SAMHÄLLSUTVECKLINGSKONTORET

Detaljplan för Täby IP mm, del av fastigheterna Prästgården 2:1, 2:5 m fl. i kommundelen Täby kyrkby.

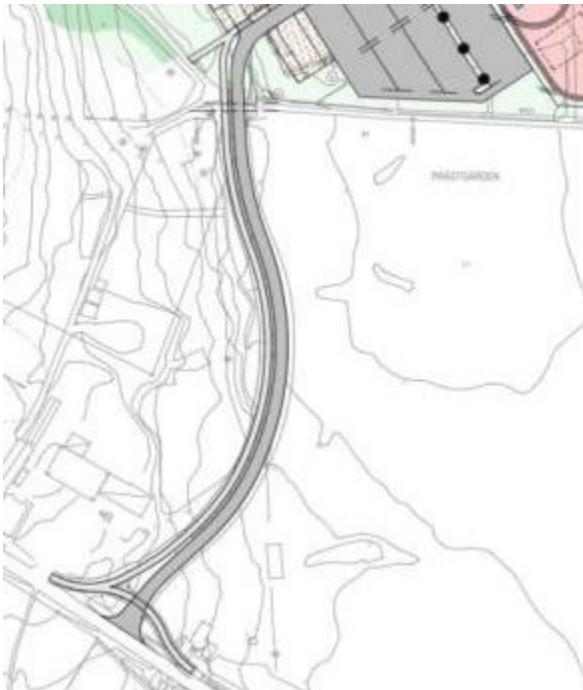
Intrånget av infartsvägen på hål 9 medför svårigheter att behålla det i nuvarande omfattning. Ett omarbetande av banan begränsas av bestämmelser för att skydda det öppna landskapet och gör det omöjligt att bedriva verksamheten på ett bra sätt. För att skydda viktig kulturmiljö diskuteras i kapitlet om konsekvenser av planens genomförande en dragning av infartsvägen med en mer östlig anslutning till Prästgårdsvägen. Det skulle enligt golfklubben innebära att ännu mer av golfbanan tas i anspråk och skulle medföra en trolig nedläggning av golfbanan med konsekvenser för miljön och för de många som idag kan utnyttja golfbanan. En golfbana är en helhet som inte kan avstyckas hur som helst, särskilt inte en bana av den typ som Prästgårdsbanan representerar och som redan upptar en mycket liten areal. Fem av banans nio hål kommer att påverkas. Det blir inte så mycket kvar av den golfbana som enligt detaljplanen skall bidra till att hålla det öppna landskapet skyddat.

Skyddsnäts av betydande höjd kommer självklart krävas för att skydda gående och bilar. Golfklubben utgår ifrån att detta bekostas via vägbyggeprojektet.

Kommentar: I en avvägning mellan olika alternativ finner kommunen den föreslagna placeringen av vägen rimlig då hänsyn tagits till natur- och markförhållanden, befintlig golfbana, hästhagar och fornlämningar. Det alternativ A för en ny infart till Täby IP som redovisades i en utredning från 2011 med ett läge längre västerut är inte lämplig att genomföra. I området ligger gravfält vilka enligt länsstyrelsen inte får röras.

Kommunen har genomfört en utredning som visar på två alternativa ombyggnader av golfbanan. Med alternativ 1 görs minsta möjliga ombyggnad av golfbana. Banhållens längd minskas och medger inte längre sloping av banan. Alternativ 2 innebär en mer omfattande ombyggnad men medger dock tillräcklig längd för sloping. Golfbanan kan även byggas om till en modern träningsanläggning med korthålsbana.

Utsnitt från karta över inmätta fornminnen

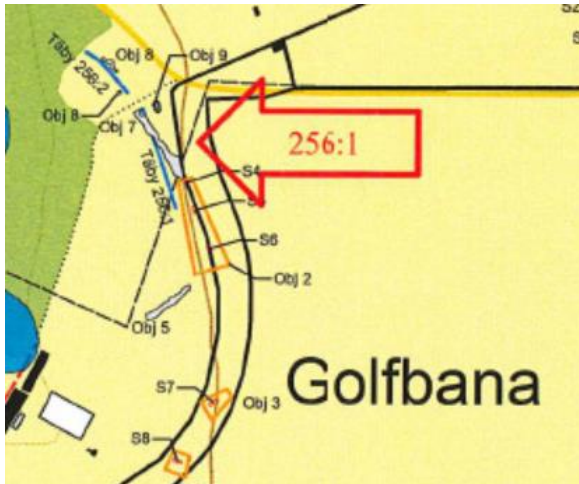
Länsstyrelsen skriver att resultaten av den arkeologiska utredningen visade att det i direkt anslutning till detaljplanen finns en lagskyddad fornlämning RAÄ Täby 256:1 som kan beröras av den tänkta vägen till Täby idrottsplats. Karta bifogad En justerad inmätning visar att den har en något annan sträckning än tidigare i fornminnesregistret.

Det fortsatta planarbetet ska om möjligt ta hänsyn till de lagskyddade lämningarna så att de kan bevaras. Om det inte går, exempelvis med anledning av att det är trångt mellan befintlig golfbana, häststallar och forn lämning, ska förnyad kontakt tas med Länsstyrelsens enhet för kulturmiljö om möjligheterna till ett eventuellt borttagande.

Lagskyddade forn lämningar i form av stensträngar, objekt 5, RAÄ Täby 256:2 påverkas inte men kan behöva stängslas in under byggtiden.

Gravfältet i områdets östra del RAÄ Täby 12:1 kräver ett skydd för forn lämningen som sträcker sig fram till den öppna ytan (ca 10-15 m från markerad gräns för synliga gravar) karta bifogas. Inga markåtgärder får ske i den som idag är skogsbeklädd.

Enligt beslut av länsstyrelsen har en särskild arkeologisk utredning genomförts. Kommunen har tillsammans med länsstyrelsen besökt platsen för fornminne RAÄ Täby 12:1 (gravfält). Inmätning av skyddsavstånd har genomförts. För att skydda fornminnet ändras

plankartan och ett område med användningen NATUR läggs in vilket ger gravfältet skydd.

En förnyad kontakt med länsstyrelsen om eventuellt borttagande av fornminne kommer att göras i samband med byggandet av vägen.
